Oggetto: L.R. n. 11/01 e ss.mm.ii., D. Lgs n. 152/2006 e ss.mm.ii. – Parere di compatibilità ambientale e di valutazione di incidenza – Centrale eolica off-shore “Golfo di Manfredonia” da realizzarsi nel mare antistante la costa dei Comuni di Zapponeta e Margherita di Savoia, nella Provincia di Foggia e Barletta-Andria-Trani, nonché le opere connesse e le infrastrutture indispensabili all'esercizio della stessa – Proponente: Trevy Energy–
Trasmissione parere di compatibilità ambientale della Regione Puglia.-

N. **2421** del 02/11/2011 del Registro delle Deliberazioni

OGGETTO: L.R. n. 11/01 e ss.mm.ii., D. Lgs n. 152/2006 e ss.mm.ii. – Parere di compatibilità ambientale e di valutazione di incidenza – Centrale eolica off-shore “Golfo di Manfredonia” da realizzarsi nel mare antistante la costa dei Comuni di Zapponeta e Margherita di Savoia, nella Provincia di Foggia e Barletta-Andria-Trani, nonché le opere connesse e le infrastrutture

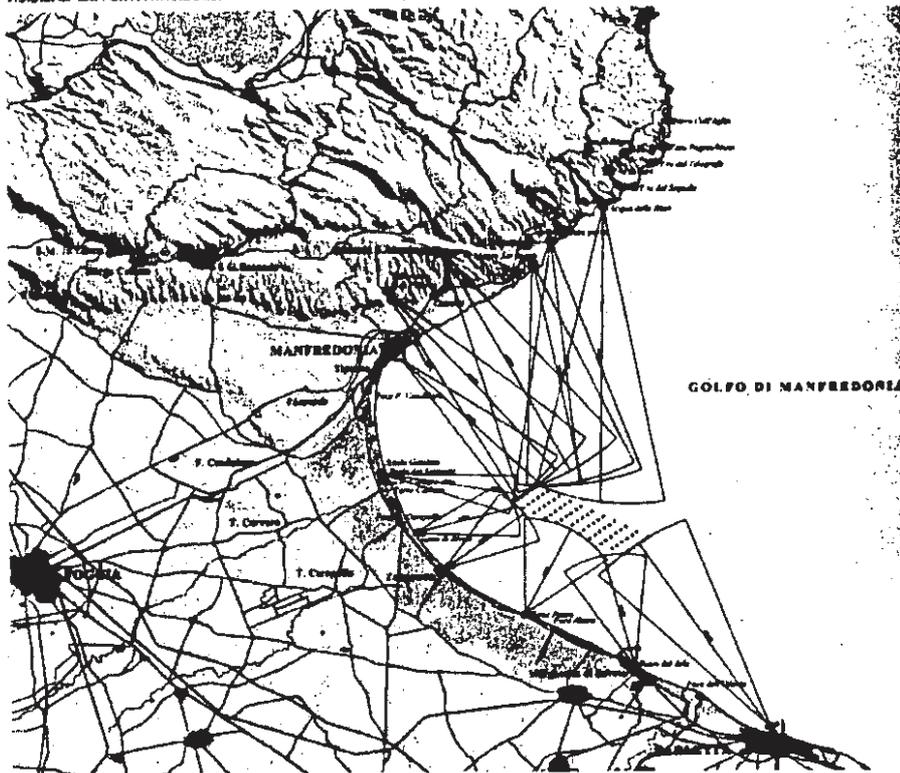
Esso si inserisce in un sistema ad elevata diversità paesaggistica, negli elaborati della proposta di PPTR, infatti, sono ben tre sui dieci "Ambiti di Paesaggio" in cui è stata suddivisa la Regione interessati dal progetto. In particolare si tratta di:

- Ambito Gargano
- Ambito Tavoliere,
- Ambito Ofanto.

La strada delle saline, per tutto il tratto che corre parallelo alle saline, è riconosciuta come strada panoramica dal PPTR, lungo tutto il tragitto di questa strada panoramica lo skyline dell'orizzonte sul mare è occupato dalle turbine, tranne i punti in cui la presenza di manufatti o vegetazione occlude l'orizzonte.

E' evidente come sotto l'aspetto delle visuali paesaggistiche la scelta della collocazione al centro del Golfo di Manfredonia possibili costituisca un elemento di forte criticità. L'impianto infatti, essendo ubicato al centro del golfo è visibile da un ampissimo arco costiero, e determina una percezione dell'impianto da un insieme di punti panoramici molto maggiore rispetto ad un ubicazione esterna al golfo.
